OGGETTO: [ID: 9825] Procedura di Valutazione di impatto ambientale (V.I.A.), ai sensi dell'art. 23 del D.Lgs. 152/2006, e s.m.i., relativa al progetto di impianto agrivoltaico denominato "OLMEDO", sito nei Comuni di Olmedo e Sassari, con potenza 132,126 MWp, con annesso sistema di accumulo a batterie di potenza 40 MW, comprese opere di connessione alla R.T.N. Proponente: Lightsource Renewable Energy Italy SPV 12 S.r.l.

ALLEGATO 1

Oggetto: [ID: 9825] Procedura di Valutazione di Impatto Ambientale (V.I.A.), ai sensi dell'art. 23 del D.Lgs. 152/2006, e s.m.i., relativa al progetto di impianto agrivoltaico denominato "OLMEDO", sito nei comuni di Olmedo (SS) e di Sassari, con potenza 132,126 MWp, con annesso sistema di accumulo a batterie di potenza 40 MW, comprese opere di connessione alla R.T.N. Proponente: Lightsource Renewable Energy Italy SPV 12 S.r.l. Autorità Competente: Ministero dell'Ambiente e della Sicurezza Energetica (M.A.S.E.). Trasmissione risposte alle osservazioni della Regione Sardegna

PLANIMETRIA DI DETTAGLIO INTERFERENZA 6

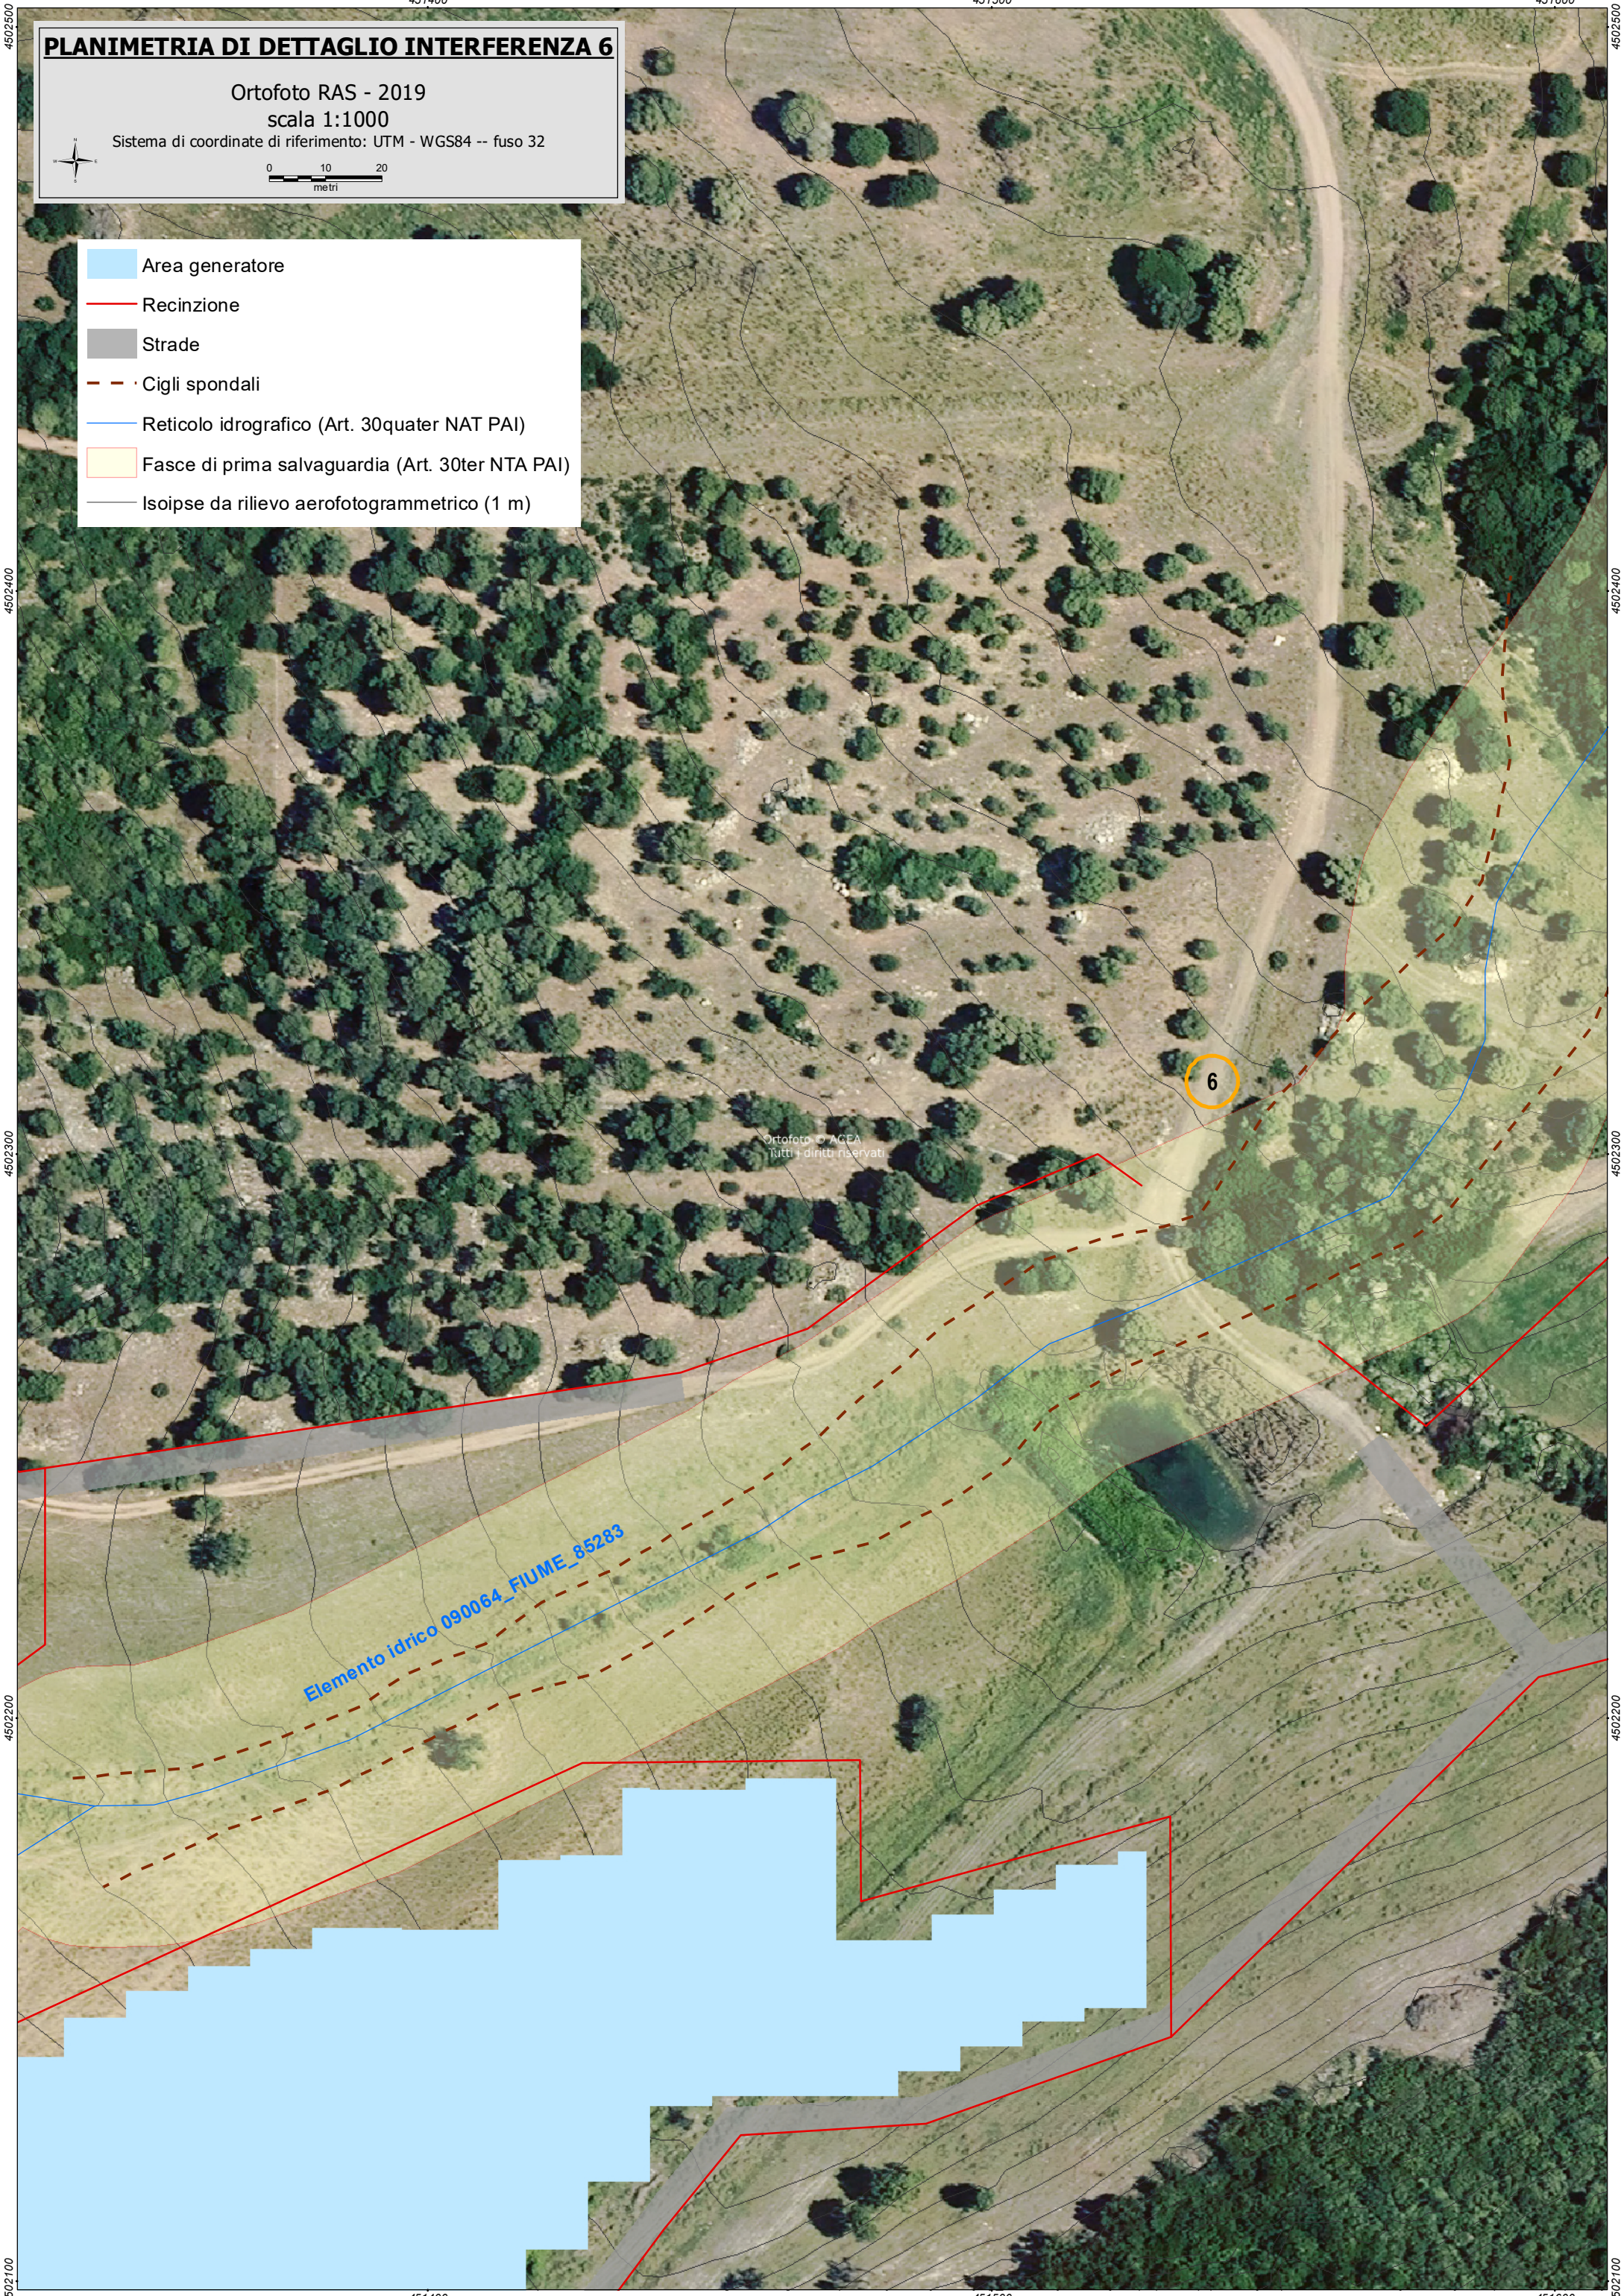
- deve essere consegnata la planimetria di dettaglio da cui possa evincersi che non vi è interferenza tra il cavodotto e l'elemento idrico 090064_FIUME_85884 di cui al punto 5 della tabella di sintesi delle interferenze;
- deve essere consegnata la planimetria di dettaglio riferita all'elemento idrico 090064_FIUME_85283 di cui al punto 6 della tabella di sintesi delle interferenze, con l'indicazione dei cigli spondali (sinistro e destro) dell'elemento idrico e della recinzione, al fine di verificare l'assenza di interferenze con l'alveo.

Nella mappa “LS16386_OLMEDO_ALL_31_TER_PLANIMETRIA DI DETTAGLIO INTERFERENZA 6” in scala 1:1000, rappresentata sulla ortofoto AGEA-2019 con le curve di livello elaborate dal rilievo aerofotogrammetrico di dettaglio, vengono indicati i cigli spondali in destra e sinistra che delimitano l’alveo dell’elemento idrico 090064_FIUME_85283, si osserva anche che il tracciato dell’elemento idrico di riferimento (Deliberazione del Comitato Istituzionale dell’Autorità di Bacino regionale della Sardegna n. 3 del 30/07/2015) non riflette le reali e naturali o sub-naturali caratteristiche dell’impluvio, così come opportunamente valutate nel posizionamento e nel dimensionamento dell’apertura della recinzione al fine di evitare qualsiasi interferenza con l’alveo.
